Skærbæk Skole
Kagebøl 54
6780 Skærbæk

5798536#0 - Vedr. terrasse projek
Fra: Sune Bundesen [/O=TONDERKOM/OU=EXCHANGE ADMINISTRATIVE GROUP (FYDIBOHF23SPDLT)/CN=RECIPIENTS/CN=DL0VSB]
Til: 'Jan M. Løper' [adm@kraftman.dk]
Sendt dato: 02-10-2020 10:26
Modtaget Dato: 02-10-2020 10:26
Vedrørende: SV: Vedr. underskrevne aftalesedler

Fra: Morten Bramstrup Jakobsen <mobj2@toender.dk>
Sendt: 21. oktober 2020 14:30
Til: Kraftman Tømrer og Snedker <ts@kraftman.dk>; Henning Skriver <hs@kraftman.dk>; Esben Jessen <beregner@kraftman.dk>; Jesper S. Hansen <jh@kraftman.dk>
Cc: Sune Bundesen <sb32@toender.dk>; Kim Kirkegaard Sørensen <kimkir@toender.dk>
Emne: VS: Udsigts tårn

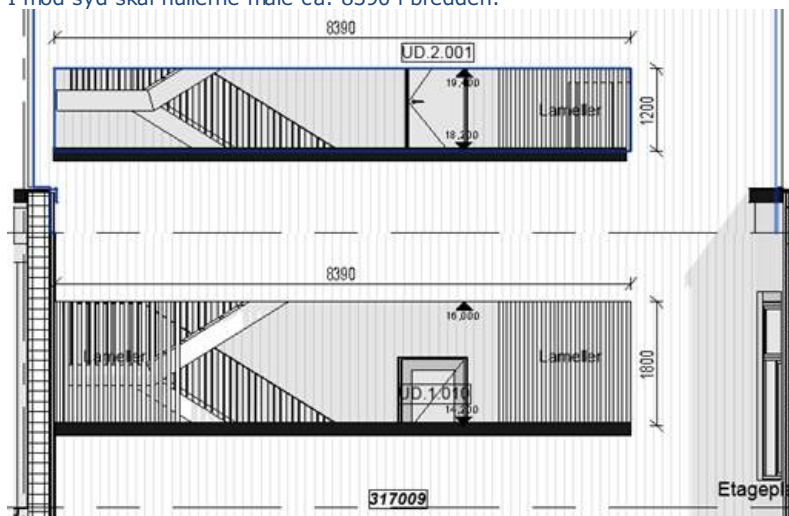
Alle hullerne vil vi gerne oplyses om:

- 1) Hvor stort skal hullerne være??
- 2) Vi kan finde højden hvor det starter og hvor det slutter, men vi har ingen ide om hvor bred hullerne skal være.
- 3) Hvad materiale skal tremmerne laves af? Og hvor meget skal der være?
- 4) Skal der være træbeklædning på bække sider??

I mod syd skal hullerne måle ca. 8390 i bredden:
